SUPERINTENDENCIA DE INDUSTRIA Y COMERCIO
DIRECCIÓN DE NUEVAS CREACIONES

ASUNTO Radicación 10-001269
 Trámite 003
 Evento 001
 Actuación 519
 Oficio
 Folios 13

Título de la solicitud: "M.O. Sistema eléctrico para casco de motocicleta". (Fl. 1).

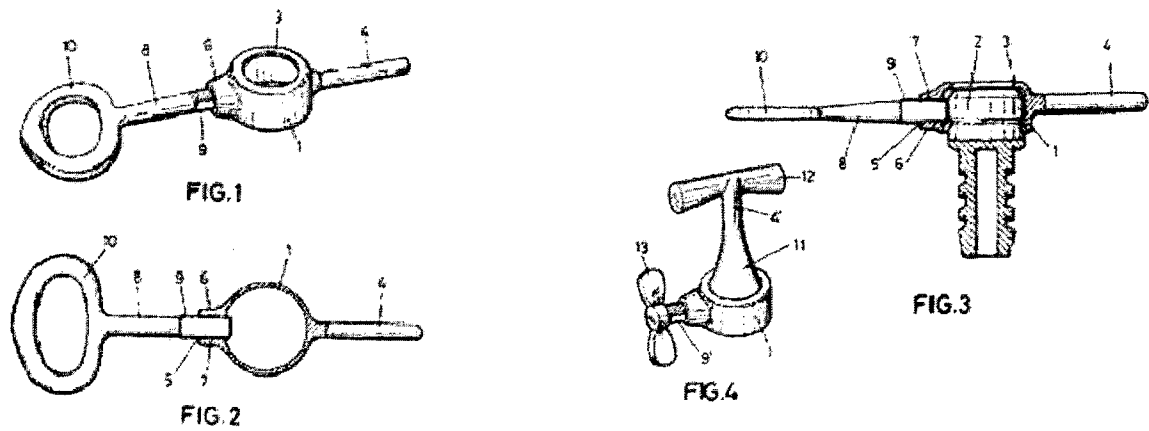
La descripción no es clara porque en ella se describe: *"sistema eléctrico principal consta también de que la motocicleta de una seña y por medio de los dispositivos de la misma se generen en el casco de la motocicleta (Fl. 14, primer Párr.), "suministrar*

un sistema eléctrico para casco de motocicleta” (Fl. 16, primer Párr.), “porque el sistema eléctrico va en la parte más escondida del casco, en la nuca o en la parte trasera del casco” (Fl.17, numeral 4), “es un sistema eléctrico que alimenta el bombillo de la direccional...a la señal emitida por los dispositivos de la motocicleta que alimenta por extensión al sistema eléctrico del casco” (Fl. 18, primer Párr.), “que alimenta el sistema eléctrico del casco” (Fl. 18, primer párr.), “la señal emitida por los dispositivos de la motocicleta...es una prolongación del sistema eléctrico de la motocicleta” (Fl. 19, primer párr.), “es un sistema eléctrico que alimenta el bombillo de la direccional derecha...por los dispositivos de la motocicleta que alimenta por extensión al sistema eléctrico del casco” (Fl. 19, último Párr.). Como se puede observar, en todas estas expresiones se nombra un sistema eléctrico y unos dispositivos que generan una señal para el funcionamiento de las luces de señalización, sin embargo, nunca se muestran estos dispositivos, ni el sistema eléctrico o el circuito que genera esta señal. Se sugiere al solicitante incluir en la descripción cuales son estos dispositivos y el diagrama eléctrico donde se muestre el sistema de alimentación e incluirlo en los dibujos. Si el solicitante considera que estos elementos no son características del producto, se sugiere eliminar estas expresiones y solo incluir en la descripción explicaciones referentes a las características estructurales y particulares que se incluyan en el capítulo reivindicatorio.

En la descripción se incluyen los dibujos, lo cual no es permitido. Los dibujos deben estar aparte de la descripción y se deben referenciar por medio de números de referencia. Por ejemplo: “El casco de motocicleta contiene una luz direccional izquierda (1), una luz direccional derecha (4), una luz de pare (2) y una entrada de alimentación (3)”, vale la pena agregar, al igual que en las reivindicaciones, todas las características incluidas deben acompañarse con su respectivo número de referencia.

Los dibujos deben referenciarse de acuerdo al orden en que se quieran mostrar, así: FIG. 1, FIG. 2, como se muestra a continuación:
